## Réponse à l'avis de la MRAe du 22 mai 2023

### Parc éolien de Nogent

Commune de Nogent  
Département de la Haute-Marne (52)  
Juillet 2023

Figure 1 : Zones éoliennes potentielles autour du projet de Nogent

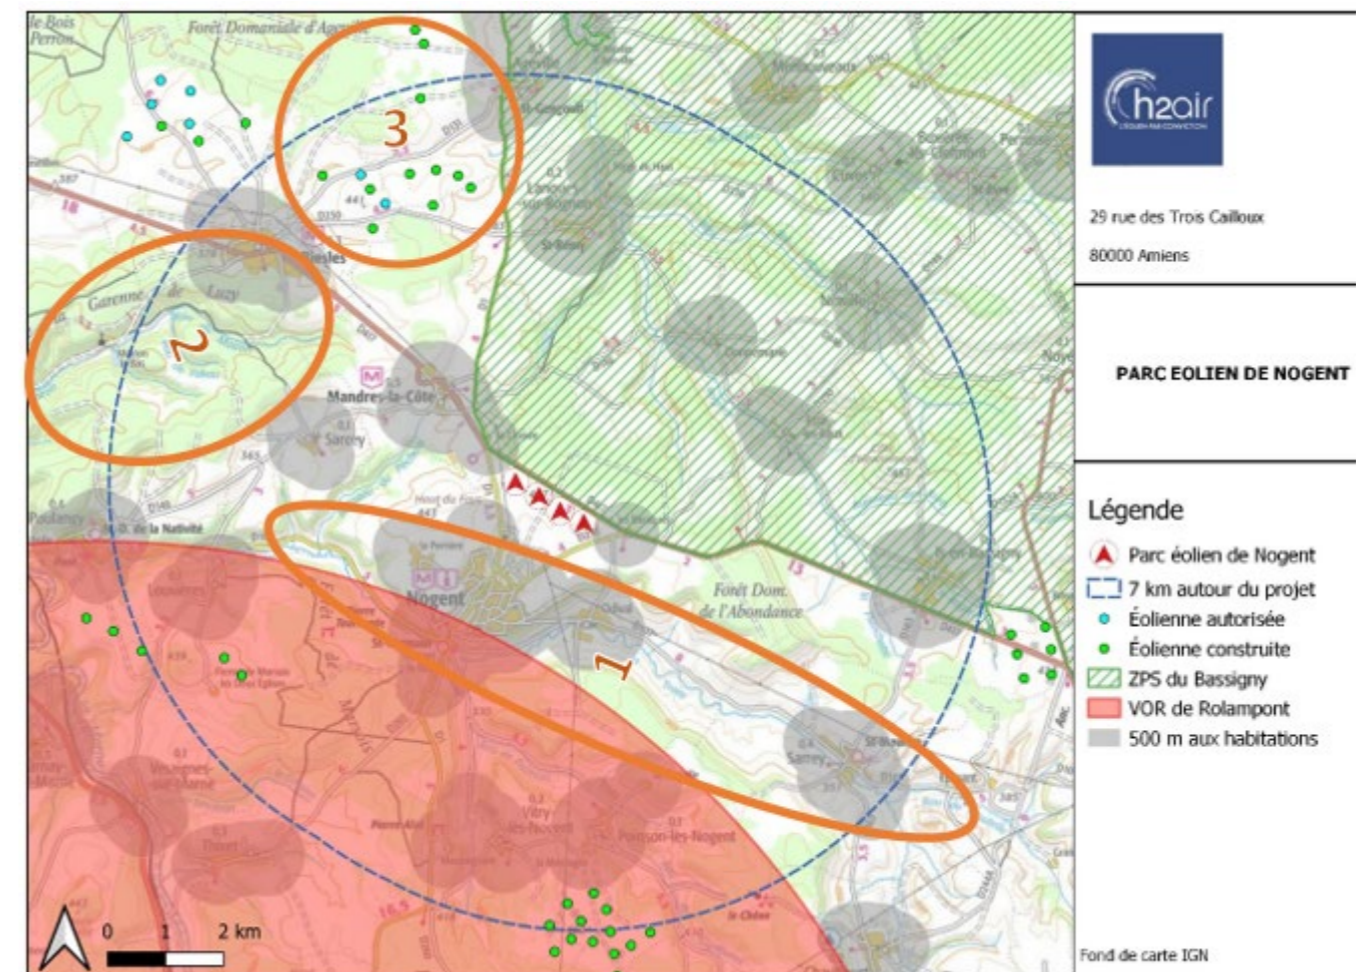
- compléter l'étude d'impact avec une analyse comparative de solutions de substitutions raisonnables en termes de choix de site ;
- déplacer les éoliennes E2 et E4 (respectivement à 65 m et 74 m de haies) pour qu'elles soient à plus de 200 m de toute lisière boisée ou haie.

L'étude d'impact sur l'environnement étudie les solutions en termes de choix de site dans la partie 2.2 - Analyse des alternatives géographiques (p.325).

Le choix de la ZIP (Zone d'Implantation Potentielle) s'est porté dans un premier temps uniquement sur une zone favorable du SRE (Schéma Régional Eolien). Au sud-ouest du projet de Nogent, se situe la zone autour du VOR de Rolampont. Ce système utilisé en navigation aérienne peut être perturbé par la présence d'éoliennes dans un périmètre de 15 km pour le type de VOR utilisé à Rolampont (VOR C). Nous pouvons apercevoir sur la carte ci-contre qu'un nombre d'éoliennes significatif est déjà présent dans ce secteur (parcs Haut-de-conge et Louvrières-Poulangy). Ainsi, afin d'éviter d'augmenter l'impact de l'éolien sur le VOR et qu'il reste acceptable pour l'aviation civile, il a été décidé de s'éloigner du secteur de 15 km autour du VOR.

Le secteur 1 a été exclu du fait de la proximité de la vallée de la Traire afin de préserver les enjeux paysagers et de biodiversité qu'elle représente. Le secteur 2

qui comprend la Forêt Domaniale de la Garenne de Luzy a été évité pour des raisons similaires.

Le secteur 3, au nord de Biesles, comprend une densité d'éoliennes importante avec notamment les parcs de Biesles, Haut Chemin 1 et 2. Il semble donc opportun de ne pas saturer le paysage avec un projet éolien supplémentaire. Enfin, l'acceptabilité du projet par le territoire dans lequel il s'implante est un enjeu primordial pour le pétitionnaire. Ainsi, le projet a démarré suite à un appel à projet fin 2015. Les élus de Nogent avaient alors délibéré à l'unanimité pour H2air. Depuis, ils sont restés moteurs et ont toujours soutenu le projet éolien sur leur commune.

La ZIP qui accueille le projet éolien de Nogent est par conséquent la seule et unique zone du secteur étudié qui regroupe tous les critères favorables à l'implantation d'éoliennes et qui permet de réduire au minimum les impacts sur les habitats naturels tout en s'insérant au mieux sur le territoire.

Figure 5 : Contribution par étape du cycle de vie au potentiel de réchauffement global par kWh

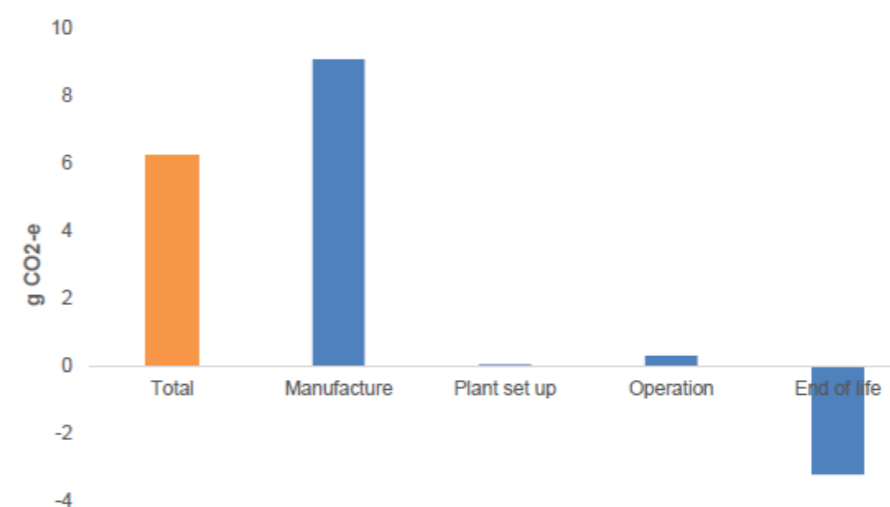
- régionaliser ses données d'équivalence de consommation électrique par foyer ;
- réaliser une analyse du cycle de vie de l'exploitation ;
- préciser le temps de retour énergétique de sa propre installation, en prenant en compte l'énergie utilisée pour le cycle de vie des éoliennes et des équipements (extraction des matières premières, fabrication, installation, démantèlement, recyclage) ainsi que celle produite par l'installation ;
- selon la même méthode, préciser le temps de retour au regard des émissions des gaz à effet de serre.

Une analyse du cycle de vie ne peut être réalisée spécifiquement pour le parc éolien de Nogent. En effet, cette mission longue et minutieuse ne pourrait être réalisée qu'une fois le chantier terminé. Toutefois, il est possible de se référer aux analyses de cycle de vie produites par le constructeur VESTAS et notamment celle réalisée sur une éolienne de type Vestas V162, modèle présenté dans l'étude d'impact du projet éolien de Nogent. La figure ci-dessous, montre les émissions de CO<sub>2</sub> par kWh d'électricité produite pour le type d'éolienne.

La fabrication de la tour représente 37% des émissions, la nacelle 9%, l'engrenage et l'arbre principal 9%, la fondation représente 16%, les pales 9% et les câbles 3%. Ceux-ci sont les principaux composants contribuant. L'installation et l'exploitation représentent environ 7% des émissions. Enfin, le démantèlement et le recyclage ont une contribution significative de -38%, fournissant des crédits environnementaux associés à la production évitée de fer, cuivre et aluminium.

L'étape de fabrication émet 8,8 g/kWh, l'installation 0,1 g/kWh, l'exploitation 0,2 g/kWh et la fin de vie -3,4 g/kWh, soit un total de 5,7 g de CO<sub>2</sub> émis par kWh d'électricité produite pour une éolienne de type Vestas V162. La production estimée du parc éolien de Nogent est de 59,5 GWh/an, ce qui équivaut à **une émission de 339 tonnes de CO<sub>2</sub> par an**.

**Figure 6 : Orthophotographie de la ZIP et de l'aire d'étude immédiate**

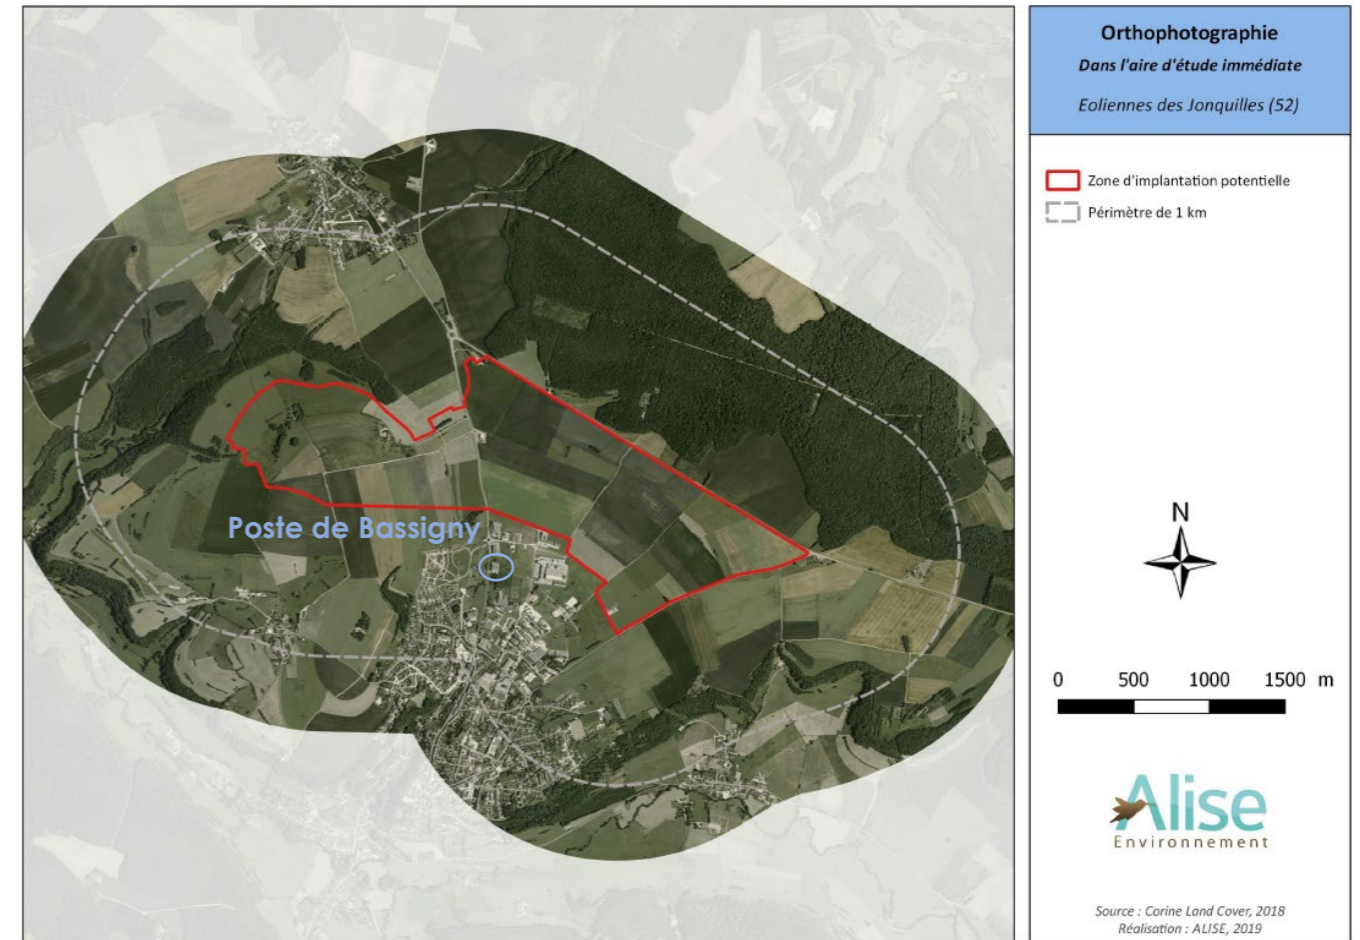
**L'Ae recommande au pétitionnaire de vérifier la compatibilité du raccordement envisagé avec le Schéma régional de raccordement au réseau des énergies renouvelables (S3REnR) de la région Grand Est et d'intégrer dans l'étude d'impact le tracé du raccordement définitif.**

La capacité réservée du poste source doit être au moins de 22,8 MW. L'ajout d'un transformateur de 36 MVA sur le poste source de Bassigny permettra de créer 36 MW de capacité. Ce poste source étant situé à 1,8 km de la zone d'implantation potentielle du projet, un raccordement à ce poste sera à privilégier.

Le poste de Bassigny étant localisé dans l'aire d'étude immédiate, le tracé de raccordement sera principalement localisé dans la zone d'implantation potentielle du projet et n'impliquera pas d'impact sur l'environnement complémentaire au parc éolien de Nogent.

**Figure 7 : Servitudes, contraintes et zone d'implantation possible pour les éoliennes**

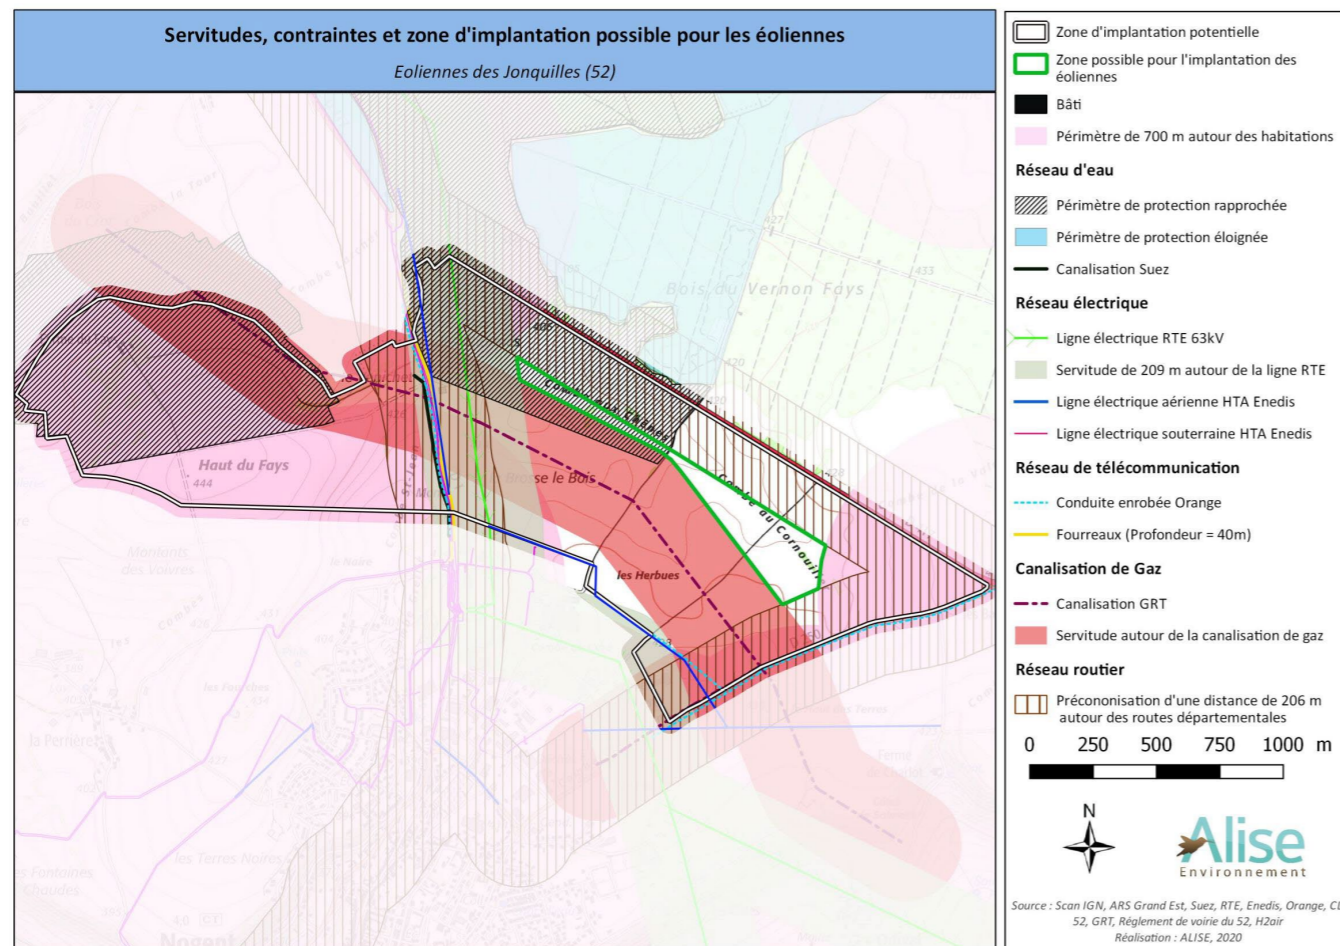
*L'Ae relève que l'étude d'impact n'a pas réalisé d'analyse comparative de solutions de substitution raisonnables en termes de choix de site permettant de démontrer que le site retenu est celui de moindre impact environnemental.*

**L'Ae recommande au pétitionnaire de compléter l'étude d'impact avec une analyse comparative de solutions de substitution raisonnables en termes de choix de site.**

Comme énoncé dans l'étude d'impacts, concernant le projet de parc éolien de Nogent, un certain nombre de servitudes ne permettent pas d'imaginer d'autres variantes d'implantation sur cette zone de projet.

Le cumul de ces servitudes et contraintes ne permettant donc pas d'envisager consciencieusement d'autres variantes d'implantation, il a été choisi de présenter une unique implantation.

La carte suivante présente les différentes contraintes et servitudes présentes sur la zone potentielle d'implantation :

Figure 8 : Synthèse des distances d'éloignement réglementaire (page 153 de l'étude écologique complétée)

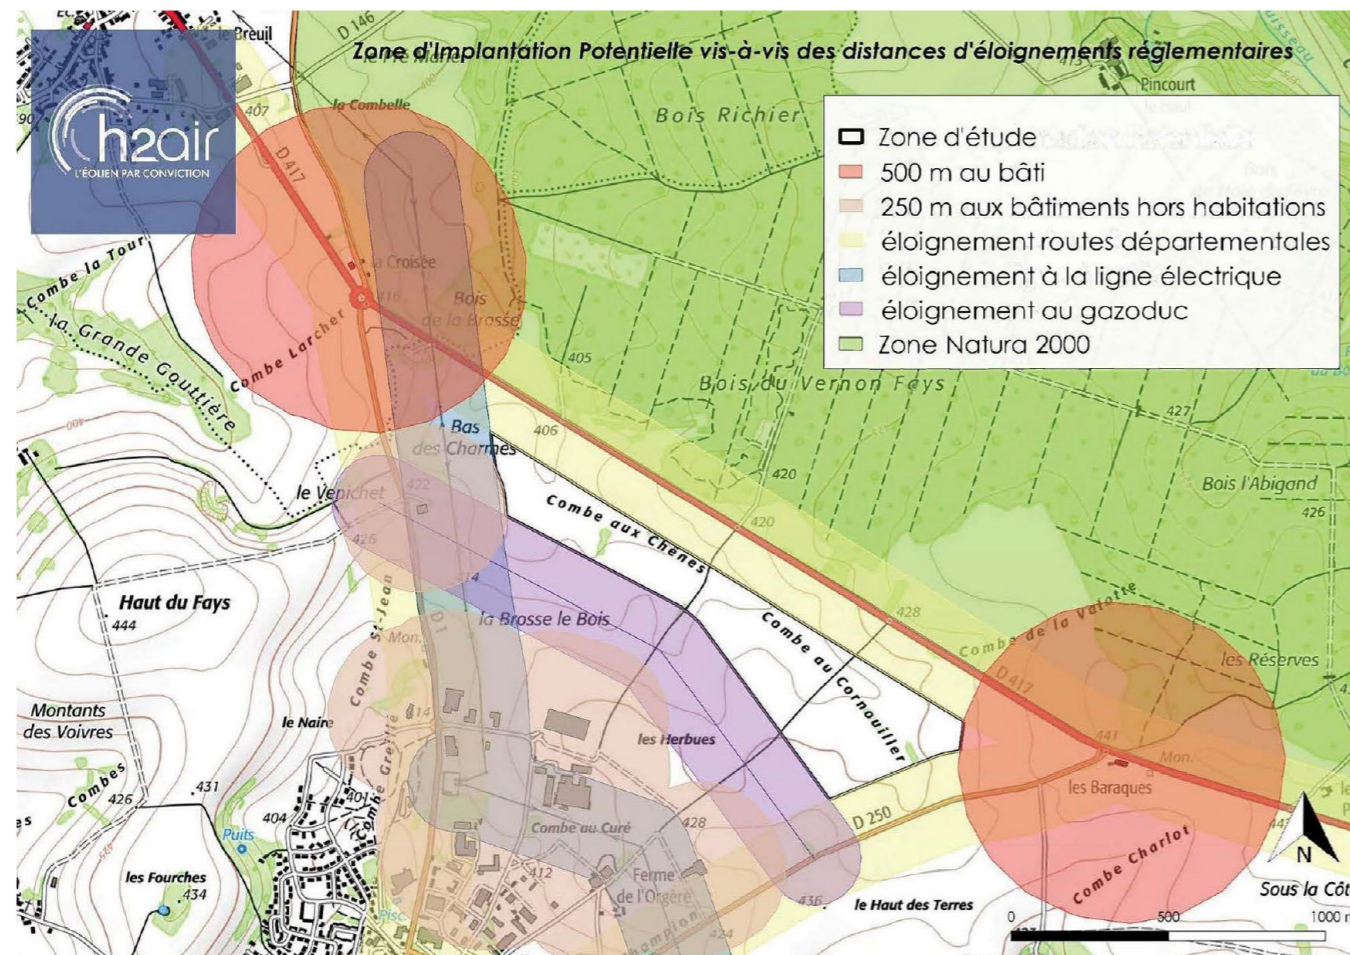
La distance en bout de pales entre les éoliennes E2 et E3 est de 279 m et celle entre E3 et E4 de 296 m. L'Ae rappelle que, d'après les recommandations de la DREAL Grand Est, une distance de 300 m en bout de pale entre les éoliennes doit être maintenue afin de limiter l'effet barrière et le risque de collision avec les chauves-souris et les oiseaux.

**L'Ae recommande au pétitionnaire de positionner les éoliennes à 300 m minimum en bout de pales les unes des autres.**

La Figure 8, présente en page 153 de l'étude écologique complétée, démontre que les possibilités d'implantation des éoliennes demeurent très limitées, notamment pour l'éolienne E2. Les différentes contraintes sont explicitées dans l'étude d'impact et synthétisées à la page 181 via la « Figure 102 : Servitudes, contraintes et zone d'implantation possible pour les éoliennes ».

Les contraintes d'implantation, facteurs limitants, ont amené à une analyse des variantes basée sur le gabarit des éoliennes afin de définir la variante de moindre impact. Trois gabarits ont été comparés et sont présentés par le Tableau 4.

Figure 9 : Protocole des passages spécifiques Milan royal – Cigogne noire (page 22 de l'étude écologique complétée)

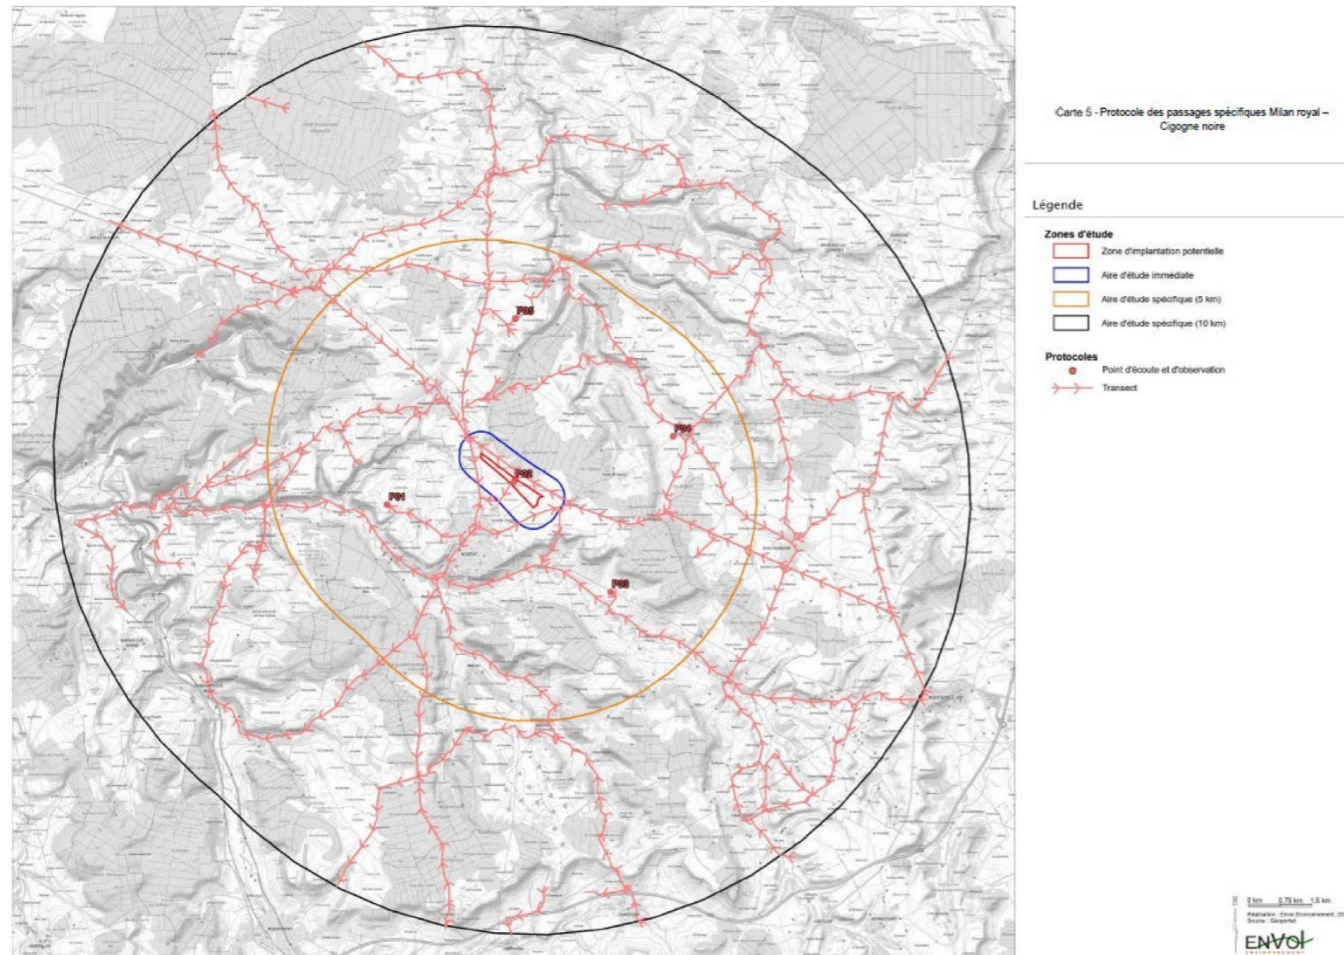
L'Ae regrette que la recherche de nids de Milans royaux n'ait porté que sur un rayon de 2 à 4 km autour du projet, ce qui est insuffisant.

**L'Ae recommande au pétitionnaire de recenser les nids de Milans royaux dans un rayon de 5 km.**

Pour donner suite à la demande de complément formulée par le Bureau de l'environnement des ICPE et des enquêtes publiques de la Préfecture de Haute-Marne (23/09/2021), concernant l'étude du Milan royal, le pétitionnaire a mandaté le bureau d'études Envol Environnement dans la réalisation d'une étude spécifique. L'étude spécifique complémentaire du Milan royal s'est déroulée sur 10 prospections, entre décembre 2021 et juillet 2022, et est délimitée par 5 aires d'étude (Figure 9) :

L'étude spécifique complémentaire a permis de confirmer l'absence d'individus du Milan royal pour la période hivernale, et ce jusqu'à 10 km autour de la ZIP. Le Milan royal a pu être observé au sein de l'ensemble des zonages d'étude avec 39 contacts cumulés :
